2021년도 문화재위원회

제3차 건축문화재분과위원회 회의자료

- ▣ 회의일시 : 2021. 3. 18(목), 14:00 ~
- ▣ 장 소 : 국립고궁박물관 회의실
- ▣ 안 건 : 총 16건
 - 심의 14건(순천 팔마비 국가지정문화재(보물) 지정 등)
 - 검토 1건(예산 수덕사 대응전 난간 설치 및 계단 해체보수 설계 검토)
 - 보고 1건(국가지정문화재 현상변경 등 처리결과 보고)

8. 화성 용주사 대응보전 주변 호성전 복원사업(재심의)

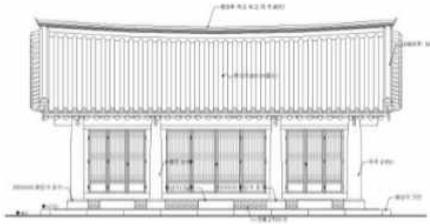
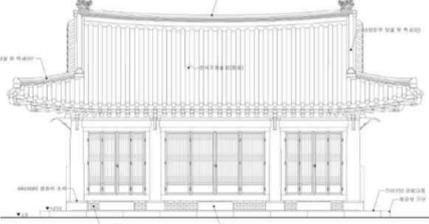
- 문화재 주변 호성전 복원사업이 문화재 및 문화재 주변 경관에 미치는 영향을 심의 받고자 하는 사항임.
 - 국가지정문화재 보호구역에 해당됨.
- ※ ‘21년 문화재위원회 제1차 건축문화재분과 심의결과(2021.01.21.) : 보류
 - 현지조사 후 재심의

- 가장 명확하게 남아있는 유리건판을 토대로 작성
- 내부공간 및 양식은 근거자료 부족하여 화재 전 호성전 양식 따름
(기단, 마루, 평면형태, 면적 등)
- 주변건물과의 위계, 현재 대중전각으로 활용되는 점을 감안 양성마루 설치하지 않고 마루기와 설치(사도세자 사당일 당시 삼문, 담장으로 둘러싸인 양성마루 팔작지붕이었으나 1988년 중창 이후 일반대중 위패를 봉안한 전각 성격 감안)

구 분	‘21.1차 / 보류	금차
건축면적	49.95m ²	변경없음
이격거리	대응보전으로부터 15.54m	변경없음
지 붓	맞배지붕, 홑처마	팔작지붕, 겹처마
벽 체	한식회벽	(측면) 하부 화방벽, 상부 목재판벽 (배면) 전체 화방벽
양 식	초익공	변경없음
구 조	한식목구조, 5량가	변경없음
최고높이	6.17m	6.63m
입 면

9. 양평 용문사 정지국사탑 및 비 주변 묘사채 건립공사(2차)

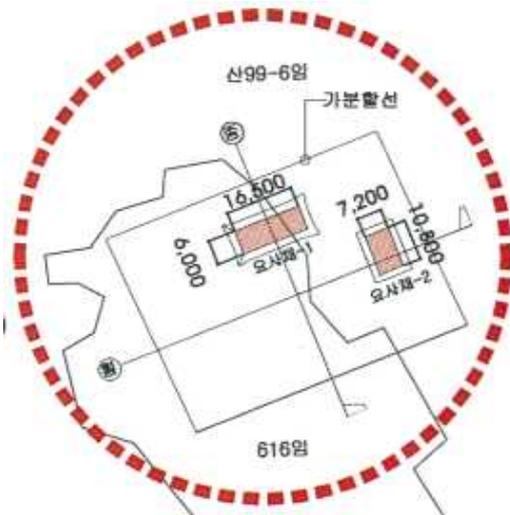
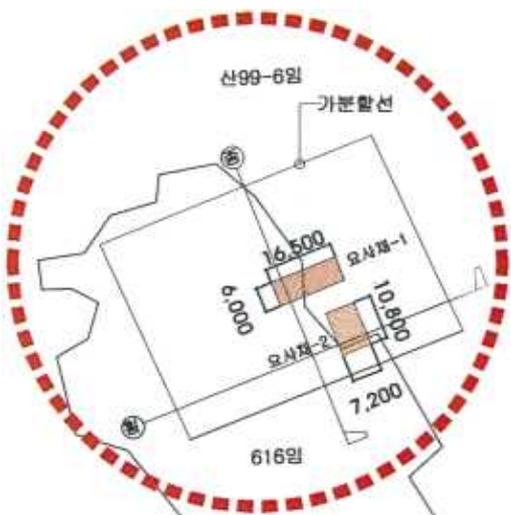
- 문화재 주변 묘사채 건립을 시행하고자 하는 행위가 문화재 및 문화재 주변 경관에 미치는 영향을 심의 받고자 하는 사항임.
 - 현상변경 허용기준 제1구역 “개별심의” 에 해당됨.
- ※ ‘20년 문화재위원회 제13차 건축문화재분과 심의결과(2020.12.17.) : 부결
 - 원지형 훼손 과다

구 분	'20.13차 / 부결	금회
대지면적	3,592m ²	변경없음
건축면적	1동 99m ² 2동 77.76m ²	변경없음
건축양식	1동(정면5칸, 측면3칸, 팔각, 겹처마, 익공식) 2동(정면3칸, 측면3칸, 맞배, 겹처마)	변경없음
최고높이	1동 6.82m 2동 7.13m	변경없음
석축쌓기	216m(H=0.5~4.0m)	135m(H=0.5~3.2m)
토 수 로	204m(300*300)	120m(300*300)
건물배치
